工程指示 / 要求簡箋(E.I.)

工程指示編號：EI / 6434 / 23

工程名稱：將軍澳日出康城 11

工程項目：幕牆 配件 大梗頂 唧膠總長度及使用黑膠數量

大梗玻璃碰
死牆位用黑
膠 樣板
(T1B- D 15/
F)

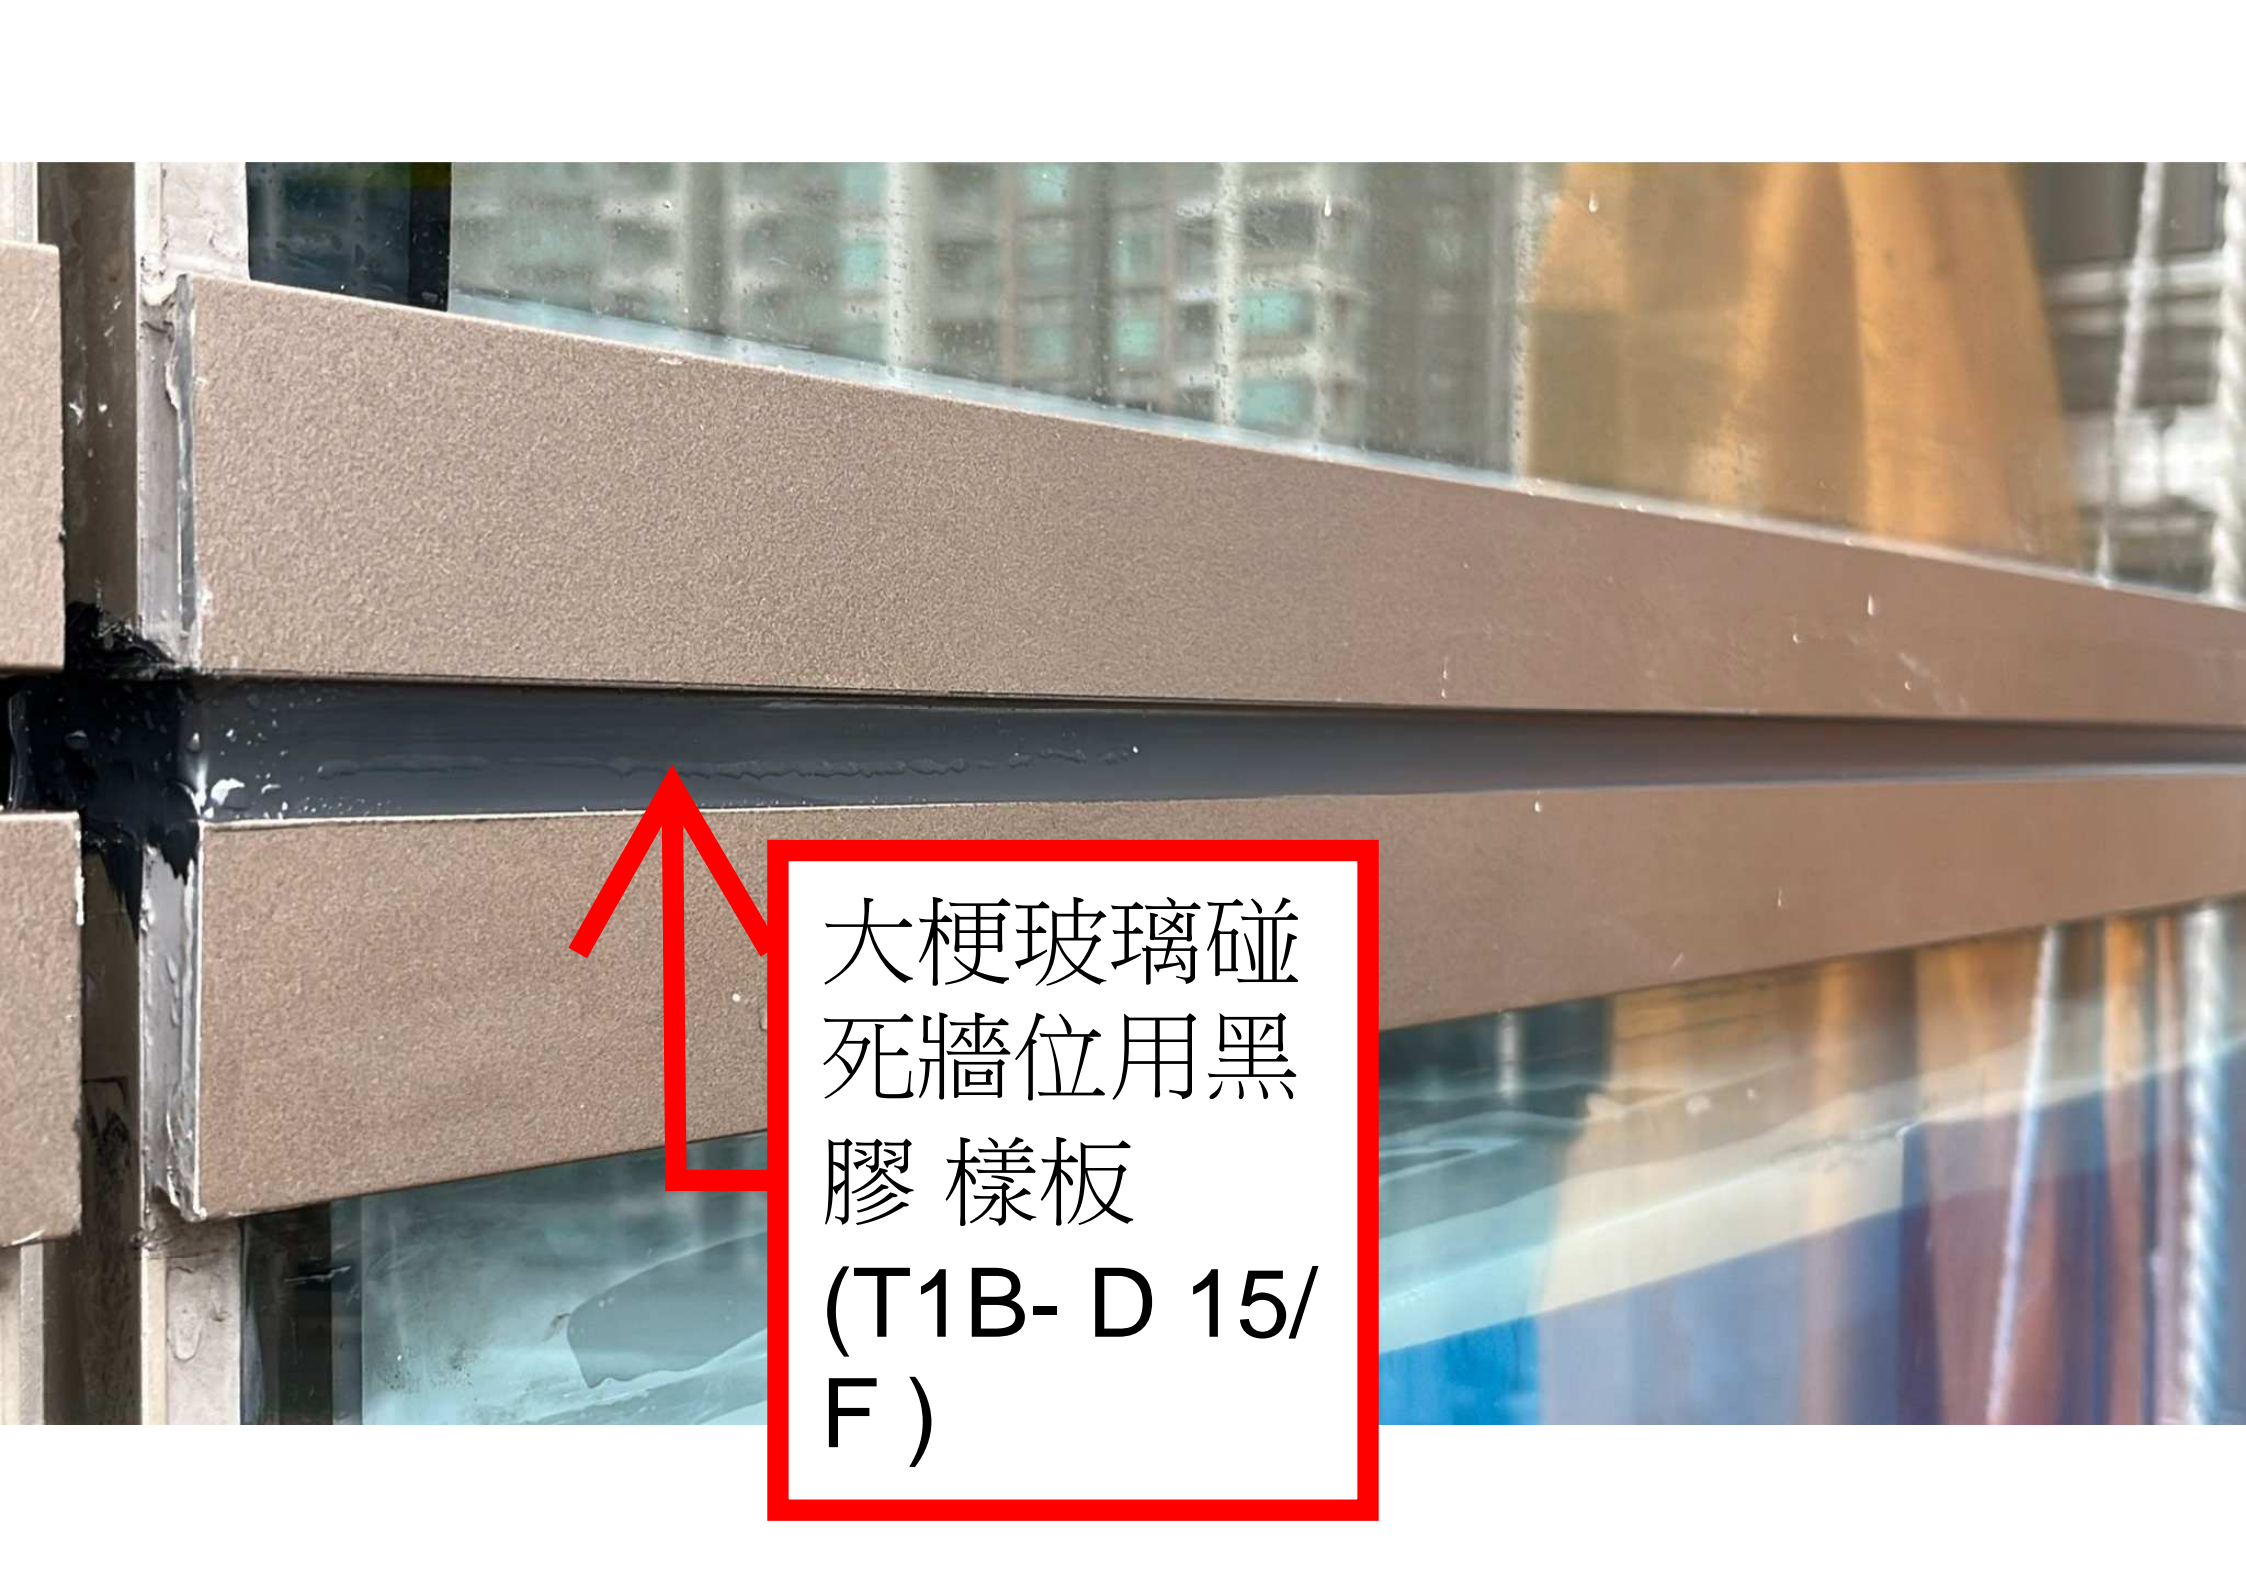
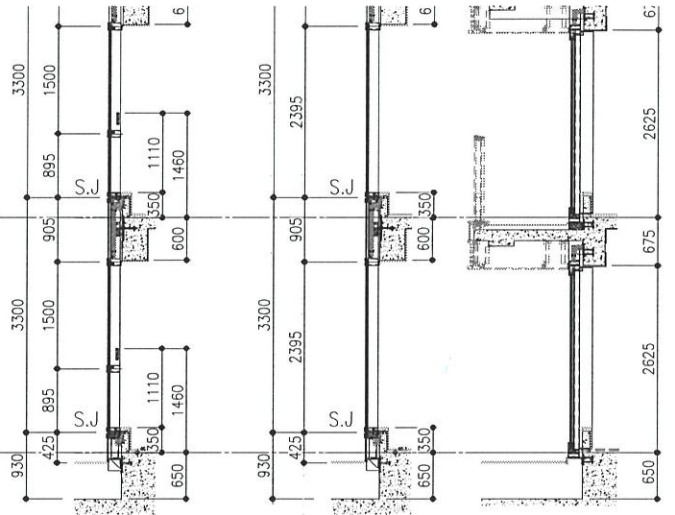
死精位與大樑之間

啲里黑色膠 subject to 3% mockup approved.

編不能叫膠

死精位
見光

中企單元將只會在梗單元上啲膠

4 SECTION

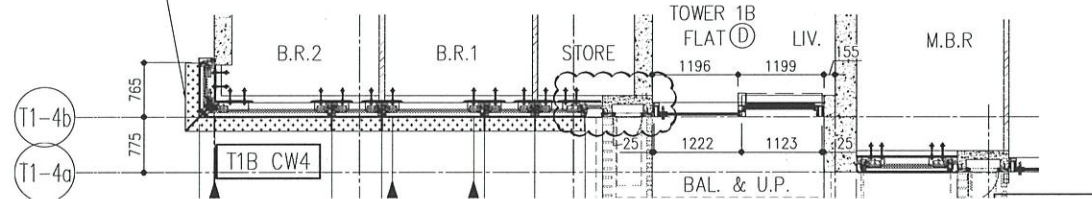
ARCH. FEATURE AT 11/F, 17/F, 21/F, 26/F, 30/F, 35/F

1 PART ELEVATION FOR CURTAIN WALL

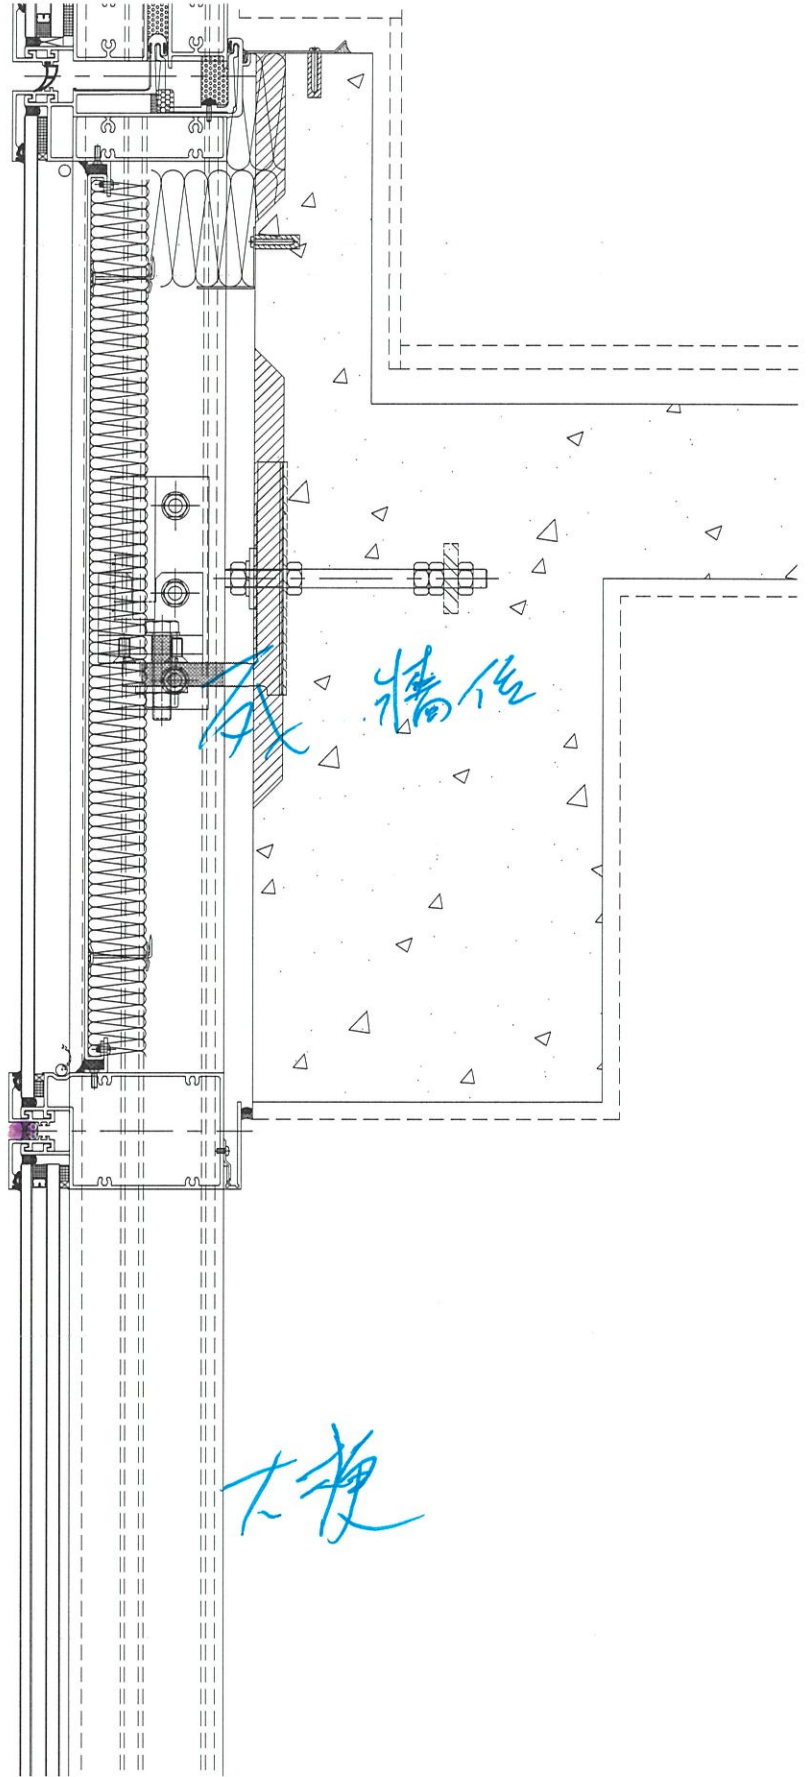
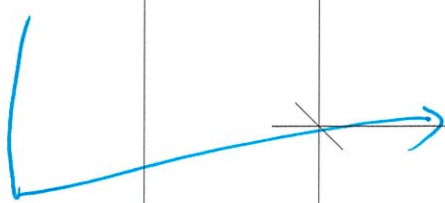
大樑窗頂土膠

啞黑色 791 膠

樣板在 (T1B- D 15/F) 。
請給予A.I 確認。
已生產和已來貨的單元，將來以吊船啞膠。
